INFORMACE O ZMĚNĚ LAŽOVÁNÍ

Proto jsme s účinností od 1.12.2022 přistoupili ke změně tvaru „okapové“ hrany u krytiny Monterrey Standard, která bude nyní v 3D podobě. To dává krytině Monterrey elegantní vzhled tašek z další perspektivy.

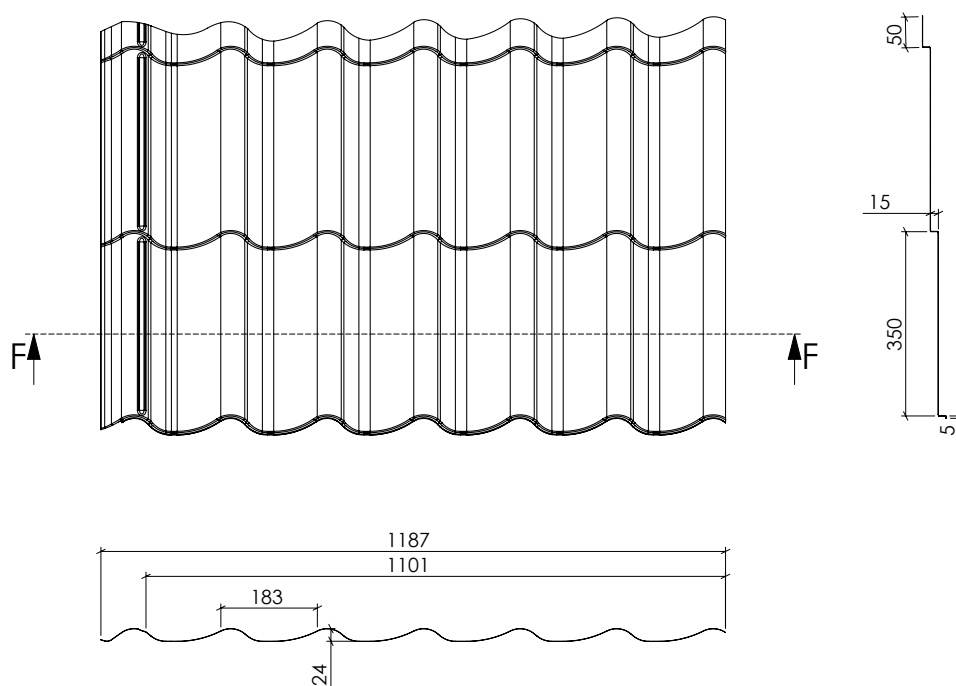
V souvislosti s tím je potřeba počítat s drobnou změnou při přípravě lažování. To se nyní sjednocuje s lažováním pro krytinu Adamante (viz. Montážní návod str.11).
